Erstatning af strammerem 534 0062 20 for 534 0340 10 til Mercedes Actros

INA 0047

Figur 1: 534 0062 20
(erstattede udførelse)

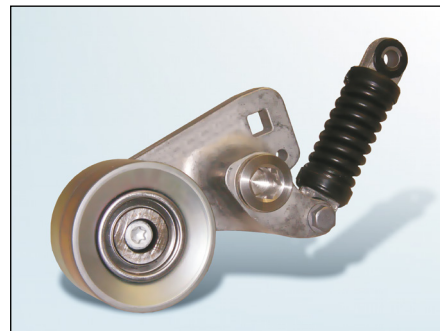
Strammearm 534 0062 20 (figur 1) leveres ikke mere og er blevet erstattet med ordrenr. 534 0340 10 (figur 2).

Ændret rulle med bedre føringsegenskaber og modificeret bundplade er de vigtige forskelle.
